LB-01 - Haghof - Kirchheim am Neckar

Darstellung in der Raumnutzungskarte 1:50.000

LB-04 – Gündelbach/Ensingens – Vaihingens an der Enz

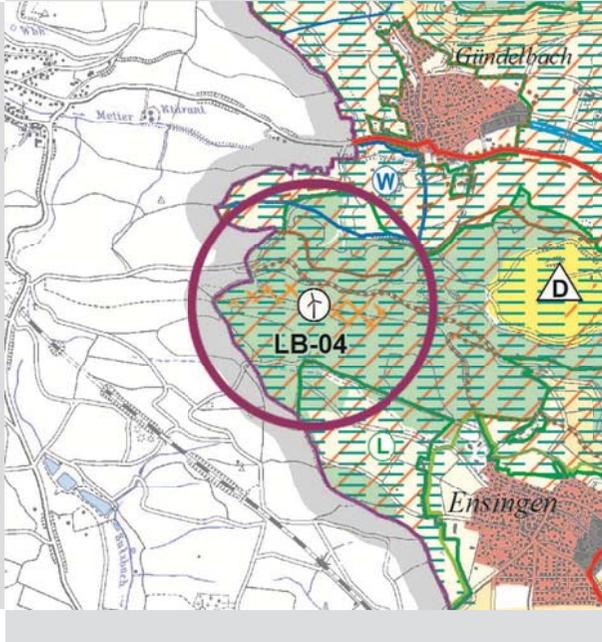
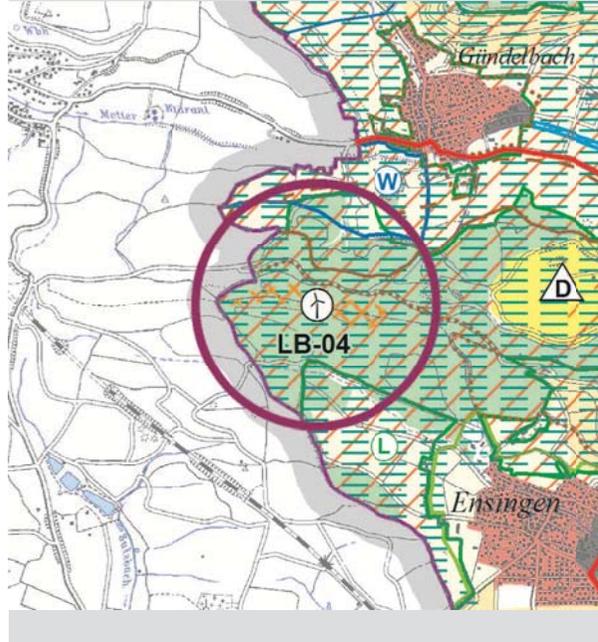
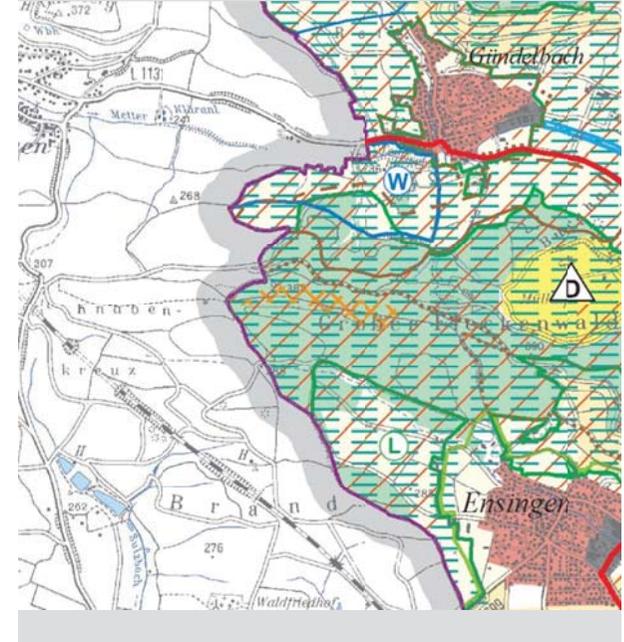
- Änderung des Vorranggebietes entlang des Höhenzuges nach Osten (Anpassung der Planung)
- Darstellung gemäß VwV –Regionalplan (MVI) ohne Symbol und Kreis

LB-06 - Ingersheim - Ingersheim

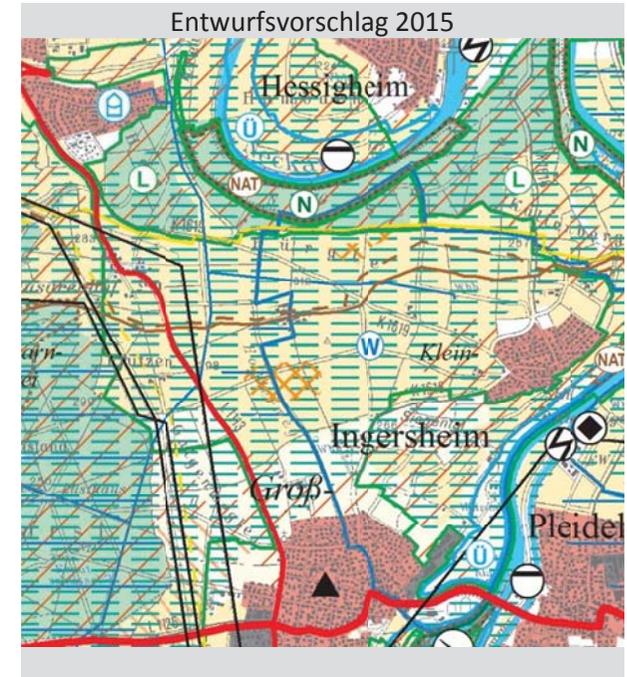
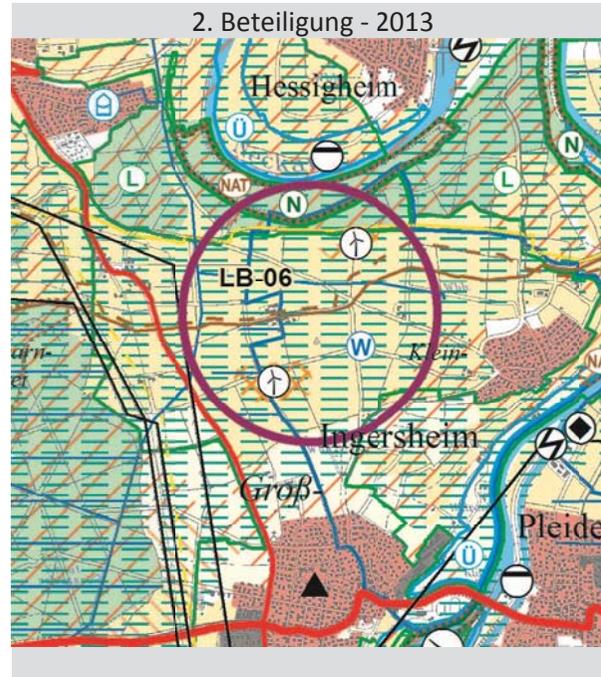
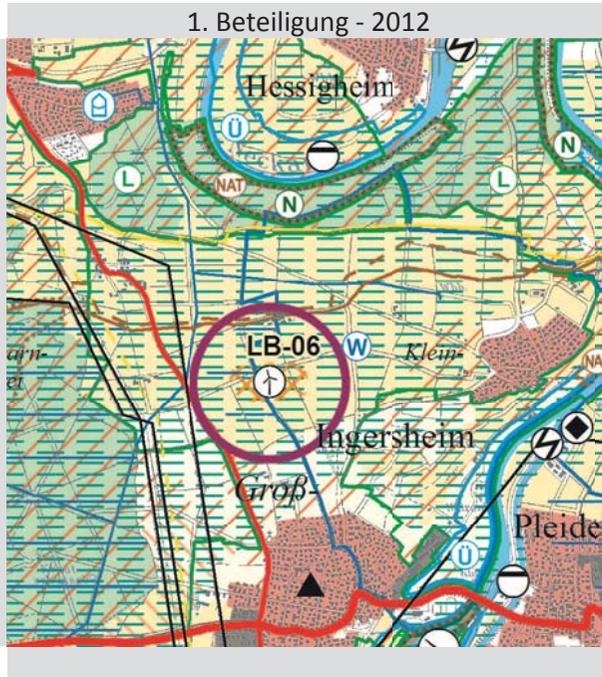
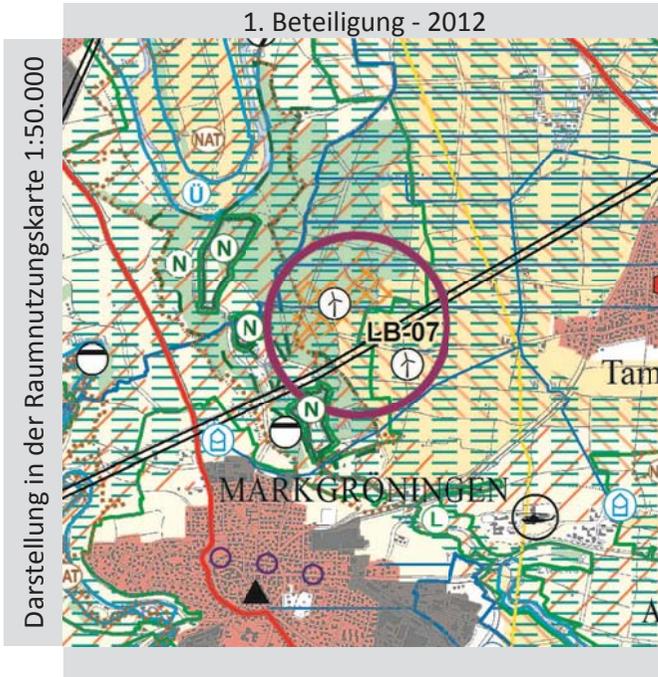
- Ehemaliges Bestandsgebiet

- Erweiterung liegt am Rande der Tabuzone Wasserschutzgebiet Zone II - Voraussetzung ist Zustimmung der Fachbehörde im Landratsamt Ludwigsburg
- Windhöufigkeit: Bezug auf bestehende Windenergieanlage- Abrücken wegen Abstand Aussiedlerhöfe

LB-07 – Südlicher Rotenacker – Tamm

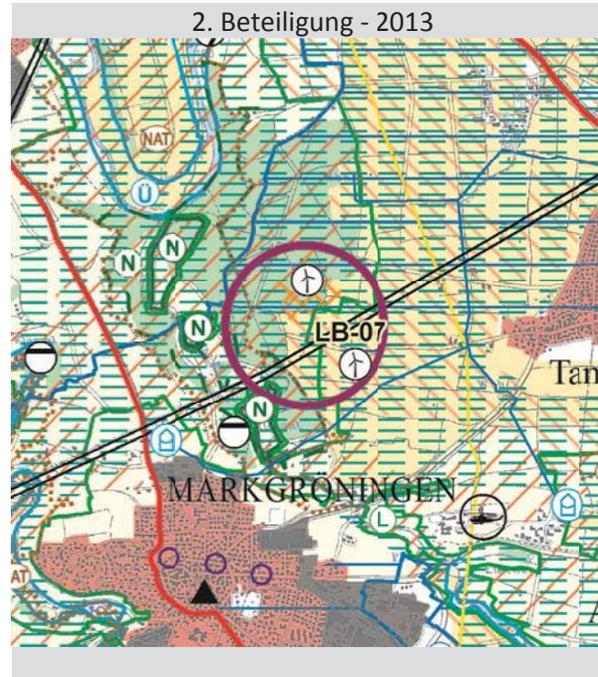
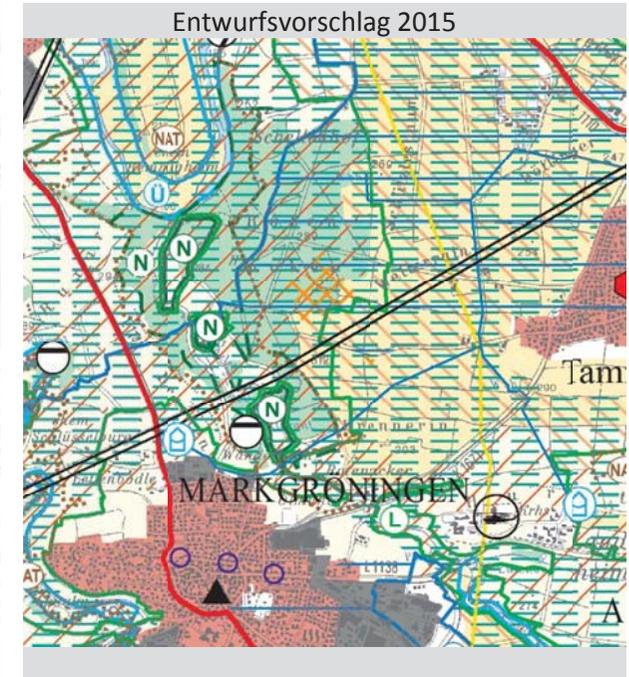
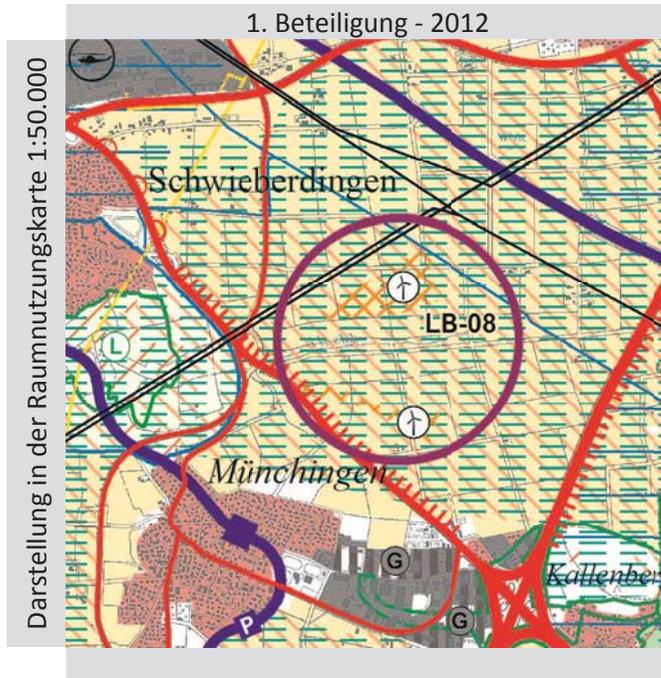
- Naturschutzgebiet mit 200m-Puffer überlagert eine Teilfläche des Vorranggebietes; diese westliche Teilfläche wird nicht mehr dargestellt

LB-08 – Ried/See – Korntal-Münchingen, Schwieberdingen

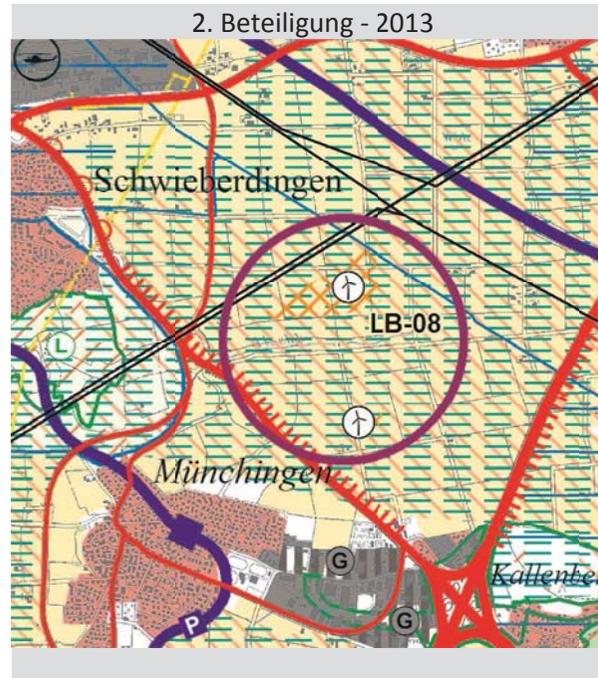
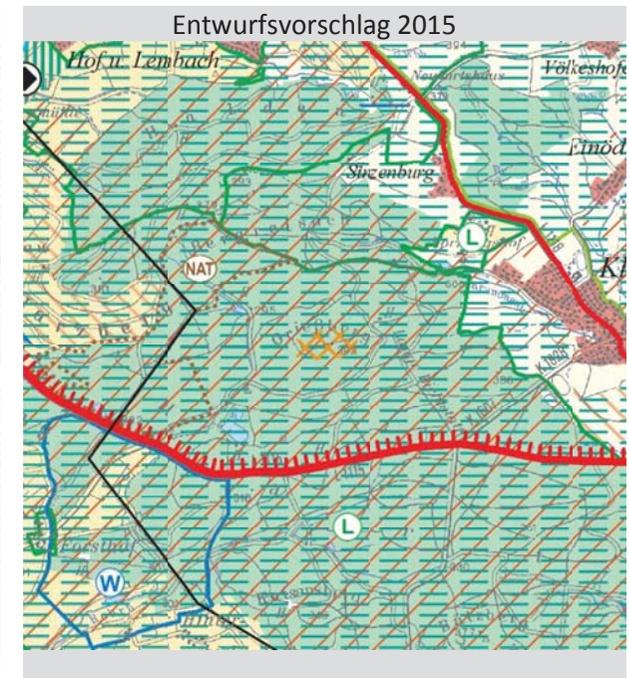
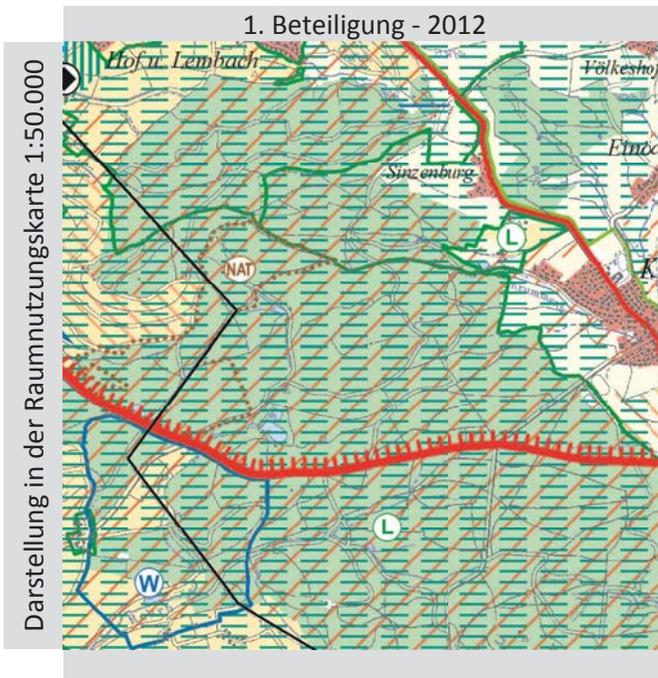
- Südwestliche Zurücknahme aufgrund kommunaler Siedlungserweiterungsplanung

LB-A - Grießberg – Steinheim an der Murr

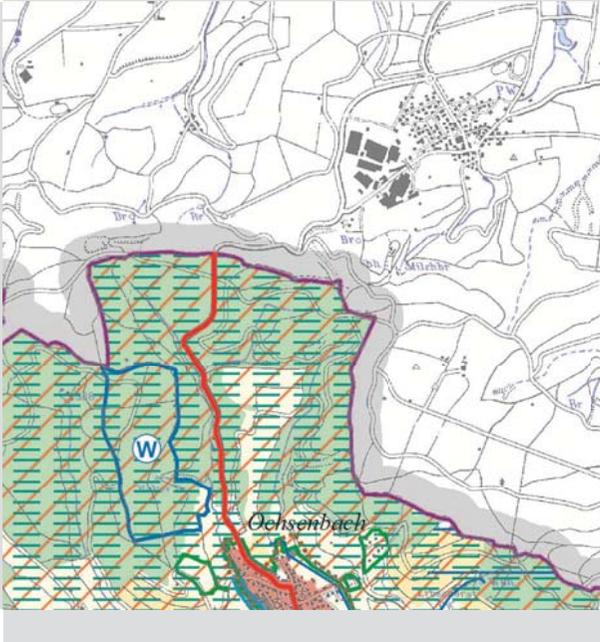
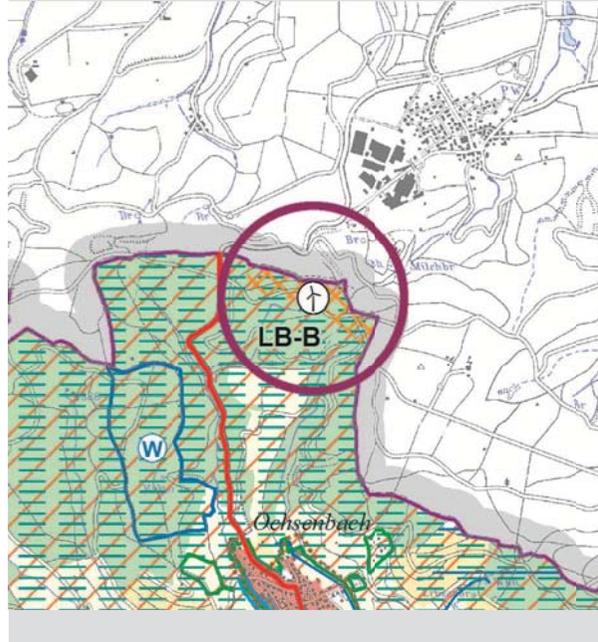
- Windhöfziger Bereich Grießberg wurde aufgenommen und
- auf tangierte Platzrundenbereiche zum Segelflugplatz Völkeshofen hingewiesen

LB-B - Salenhau – Sachsenheim

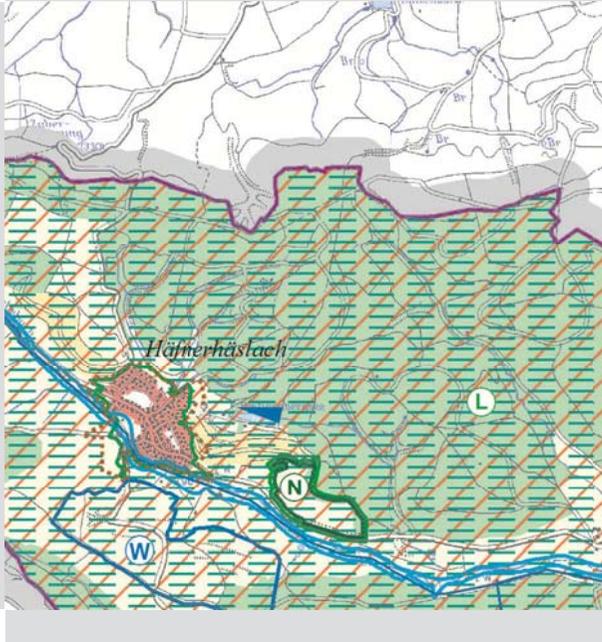
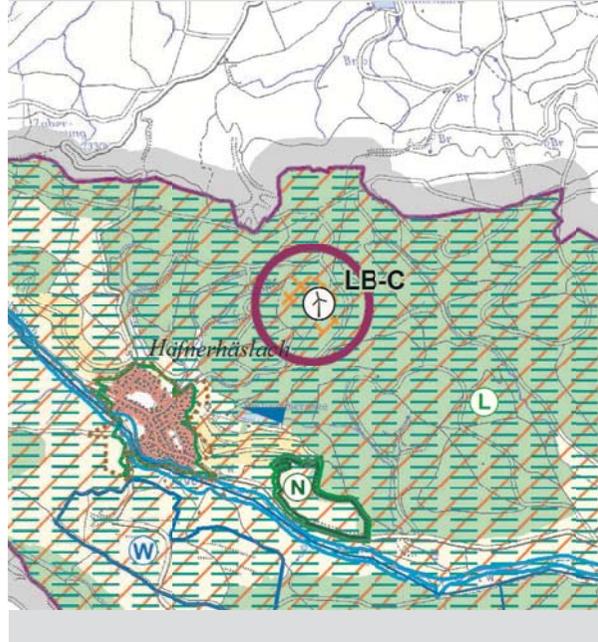
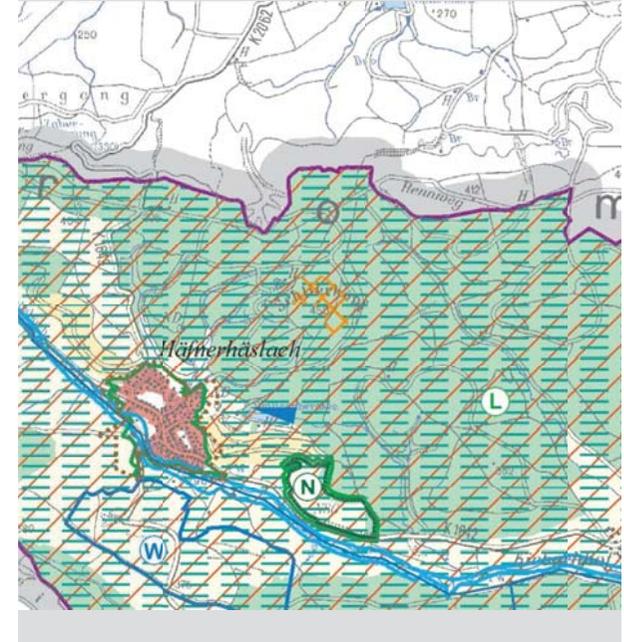
- Beantragte Aufnahme des windhöffigen Gebiets (> 5,3 m/s)
-

LB-C - Schlierkopf - Sachsenheim

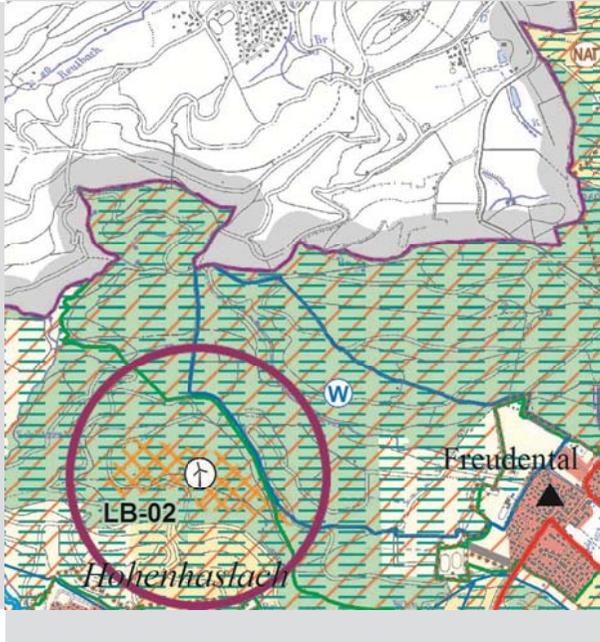
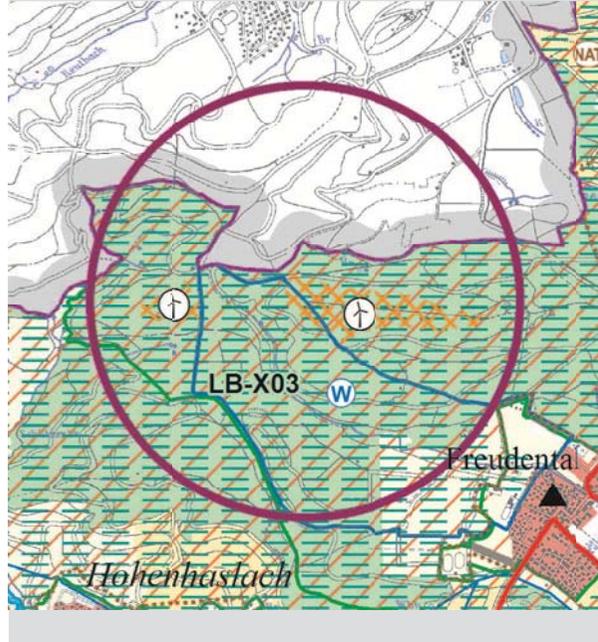
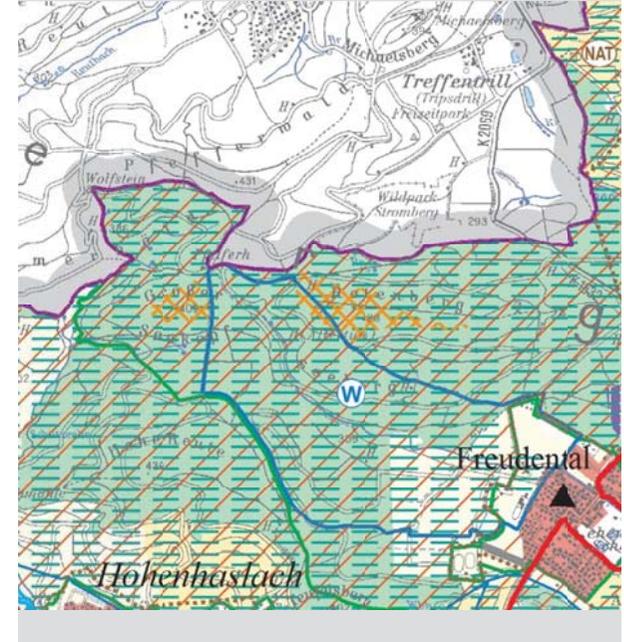
- Aufnahme, ca. 9 ha
- Lage im Landschaftsschutzgebiet

- Verkleinerung des Vorranggebietes aufgrund der Tabuzone (Abstand zur Hotelanlage Tripsdrill – künftig auch zum Zeltplatz)
- Darstellung gemäß VwV –Regionalplan (MVI) ohne Symbol und Kreis
